TRANSPORDIAMET

Teie 22.07.2025 EHR menetlus 487362

Meie 28.07.2025 nr 7.1-2/25/12139-2

**Siimusauna kinnistu  
projekteerimistingimuste eelnõu  
kooskõlastamine märkustega, ristumiskoha  
nõuded**

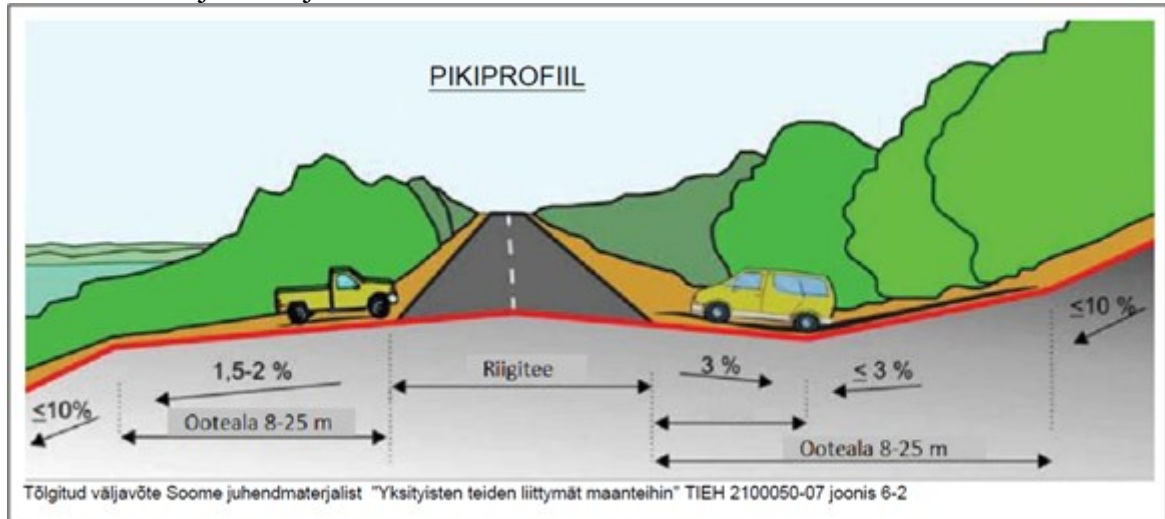
1. Ristumiskoht projekteerida riigitee nr 16115 Ahli-Topu tee lõigule km 1,35-1,39 (joonisel näidatud sinise joonega).
